高速増殖炉もんじゅの基準地震動Ssは過小評価されている 原子炉設置許可を撤回し，安全審査をやり直すべき

大阪府立大学大学院工学研究科 長沢啓行 (生産管理システム)

日本原子力研究開発機構は今年3月末，もんじゅの耐震安全性評価結果 [1] を提出した．その内容は，原子炉安全審査時に行われたものとは全く異なる．もんじゅの安全審査とは何であったのか？このようなバックチェック報告書が出された以上，原子炉設置許可を撤回し，安全審査をやり直すべきであろう．

図1:もんじゅの設置許可時の活断層評価(黒)と今回の評価(海:薄紫,陸:濃紫太線)(設置許可当時「C断層」はS-13(8.3km),S-14(6km),S-19(6km),S-18-20(6km)とバラバラに評価され,白木-丹生断層」は海側ではS-16-17(5.1km)と短く評価され,陸側では活断層と評価されなかった)[18]

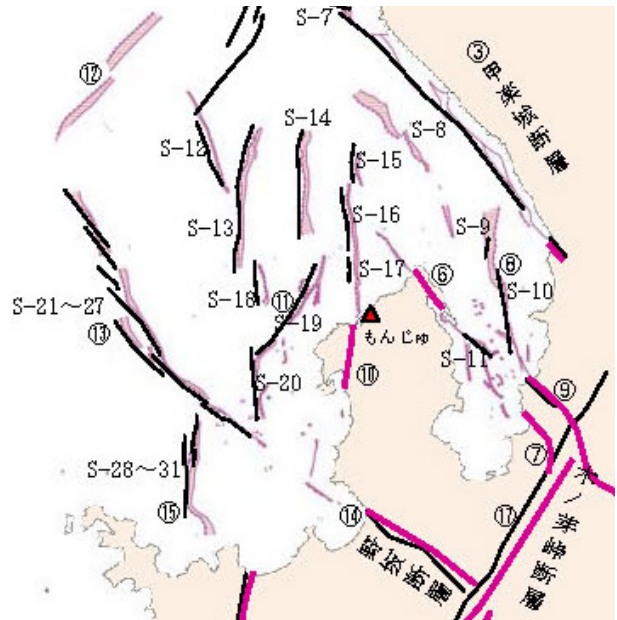
もんじゅの旧指針では限界地震による基準地震動S₂が甲斐城断層 (M7.0, 震央距離 Δ = 11.5km), 木ノ芽峠断層 (M7.2, Δ = 16.5km) および M6.5 の直下地震 (震源距離 X = 10km) によって決められていたが，新指針ではこれらが基準地震動Ssの策定に全く寄与していない．新指針によるバックチェックでは，C断層 (調査長さ 18km, M6.9, Δ = 5km) と白木 - 丹生断層 (同 15km, M6.8, Δ = 2km) が基準地震動Ssを左右する2大断層になっており，文字通り「M7クラスの直下地震」によって基準地震動Ssが定められている．ところが，旧指針では，C断層は長さ6kmの複数の断層としてバラバラに過小評価され，白木 - 丹生断層は明瞭なりアメントではあるが「断層ではなく熱水変質帯，粘土化帯」と評価されていた．つまり，旧指針における地震動評価は根本的に過小評価であった．

図 3: もんじゅの基準地震動 Ss-DH, Ss-1H および Ss-2H(「C 断層」は上端深さ 4km でアスペリティ考慮の耐専スペクトル,「白木 - 丹生断層」は上端深さ 4km でアスペリティなしの一様断層の耐専スペクトル, Ss-1H(破壊開始点 3-EW)と Ss-2H(破壊開始点 4-EW)は C 断層のアスペリティを考慮した断層モデルで上端深さ 3km に設定)[17]

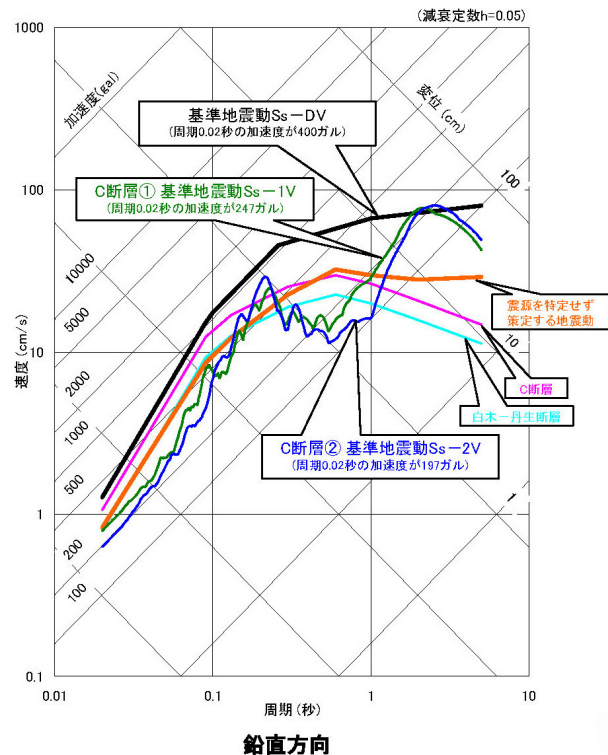
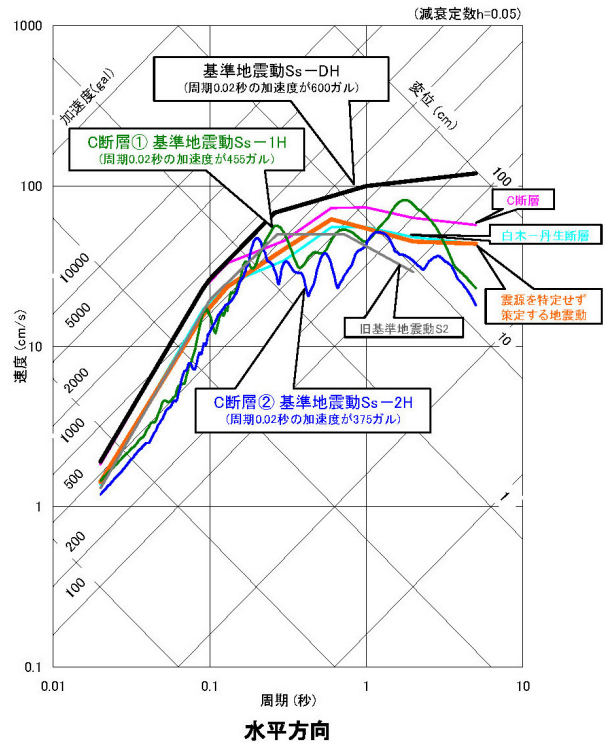
基準地震動 Ss(水平動)は、耐専スペクトルから求められる Ss-DH と、断層モデルによる Ss-1H および Ss-2H からなるが、断層モデルによる Ss-1H と Ss-2H は Ss-DH より小さい。ただし、Ss-DH は、図 3(水平方向)のように、周期 0.02 ~ 0.12 秒では「上端深さ 4km でアスペリティを考慮」した C 断層の耐専スペクトルと一致する。Ss-1H と Ss-2H はいずれも「上端深さを 3km としアスペリティを考慮」した C 断層の断層モデルによる応答スペクトル(東西方向)であり、破壊開始点だけが異なる(公開質問状における表 1 下の断層図でそれぞれ 3 と 4)。

ここで注意すべきは、同じ C 断層でありながら、耐専スペクトルによる評価では上端深さが 4km に設定され、断層モデルによる評価では 3km と浅く設定されていることである。C 断層の耐専スペクトルで上端深さを 3km にした場合は「アスペリティを考慮しない一様断層」として一応評価されているが、断層モデルと同じ「上端深さ 3km でアスペリティを考慮した条件」では評価されていない。これを評価すれば等価震源距離が短くなるため耐専スペクトルがもっと大きくなり、結果として Ss-DH を大きくせざるを得ないからである。また、断層モデルによる地震動評価結果との違いが一層強調され、断層モデルによる評価が過小評価になっている可能性を浮きだたせるからである。

ところで、C 断層の耐専スペクトルが図 3 のように 0.12 秒以上でへこんでいるのは、もんじゅの解放基盤表面が標高 (EL)+8.5m(基礎版底面 EL.+5.0m より高い) でせん断波速度が $V_s = 1900\text{m/s}$ と大

図 4: もんじゅの基準地震動 S_s (水平方向) と重要な機器の固有周期: ① 原子炉容器, ② 炉内構造物, ③ 1 次主冷却系主配管, ④ 1 次主冷却系中間熱交換器, ⑤ 1 次主冷却系循環ポンプ, ⑥ 2 次主冷却系循環ポンプ, ⑦-1 補助冷却設備(主配管), ⑦-2 補助冷却設備(空気冷却器), ⑧ 原子炉格納容器, ⑨ 制御棒の挿入性, ⑩ 2 次主冷却系主配管, ⑪-1 蒸気発生器(蒸発器), ⑪-2 蒸気発生器(過熱器) [17]

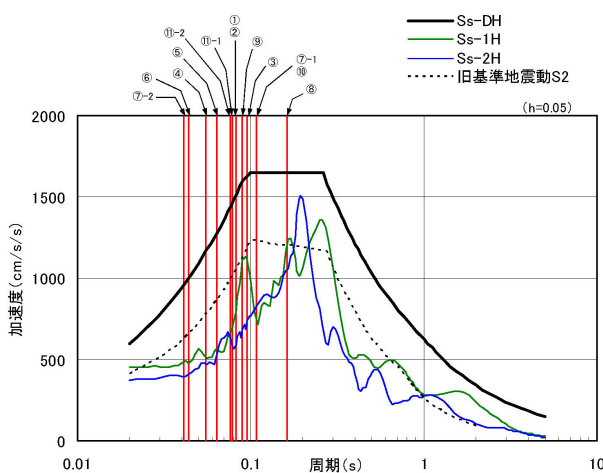
図 4 のように、もんじゅにとって重要な建屋・構築物および機器・配管類の固有周期は 0.04～0.2 秒であり、この周期帯で、基準地震動 S_s は耐専スペクトルから求められる S_s -DH および S_s -DV によって定められており、それは上端深さ 4km としアスペリティを考慮した C 断層 ($M_{6.9}$, $X_{eq} = 8.6$ km) の耐専スペクトルによってほぼ決められてい

図5:もんじゅでの地震観測記録の応答スペクトルと耐専スペクトルの比(第2.3-5図 p.II-70[1])

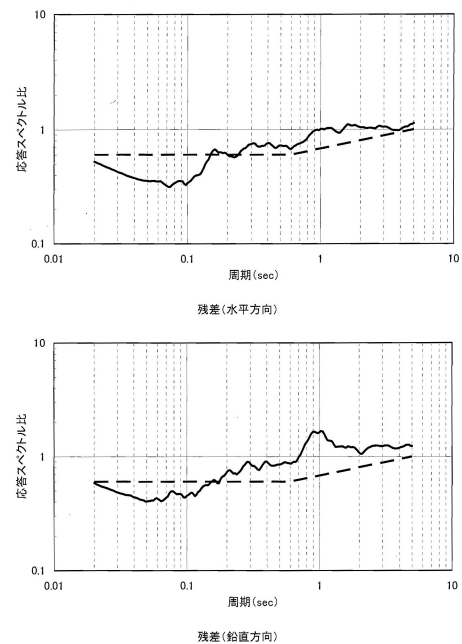
耐専スペクトルは地震の規模を気象庁マグニチュードで与え、震源断層との距離を等価震源距離 X_{eq} で表し、これら二つのパラメータで応答スペクトルを求めている。しかし、元になった地震観測記録は44地震だが、プレート境界地震が3/4を占め、内陸地殻内地震は1/4にすぎない。そのため、Noda et al. の耐専スペクトルはプレート間地震に対する応答スペクトルの推定値であり、内陸地殻内地震では0.6倍して小さくすることになっている。ただし、サイトでの地震観測記録があればサイト補正係数を求めてそれを適用することになっている。もんじゅの場合には、図5のように地震観測記録に基づき内陸地殻内地震の補正係数(内陸補正係数)を下回るサイト補正係数が得られているが、日本原子力研究開発機構はいずれも適用していない。報告書[1]にはその理由を何も書いていないが、これで安全側になっていると言いたいのもかもしれない。しかし、それは全く違う。

るが、M7クラスの地震観測記録は遠方の能登半島地震M6.9(震央距離 $\Delta = 176\text{km}$)と鳥取県西部地震M7.3($\Delta = 245\text{km}$)だけである25~46kmの近距離地震の観測記録はすべてM5未満の小さな地震であり、M5以上の地震はすべて100km以上離れた遠方の地震である。C断層のように等価震源距離で10km未満のM7クラスの直下地震については観測記録が全くない。そのようなデータで耐専スペクトルのサイト補正係数を求めても、短周期側で応答スペクトルが過小評価されている可能性が高い。もんじゅでは内陸補正係数やサイト補正係数を使わずに耐専スペクトルを求めている(事実上、補正係数を1としている)が、M7クラスの直下地震の観測記録がない以上、それで安全側の評価になっているとは言えない。むしろ、日本原子力研究開発機構自身が報告書で述べているように[1]、M4.5の近距離地震(2007.1.22, $\Delta = 31\text{km}$)の観測記録には短周期成分が大きいという特徴が見られることから、M7クラスの直下地震ではM7クラスの耐専スペクトルより大きな短周期地震波がサイトを襲う可能性がある。
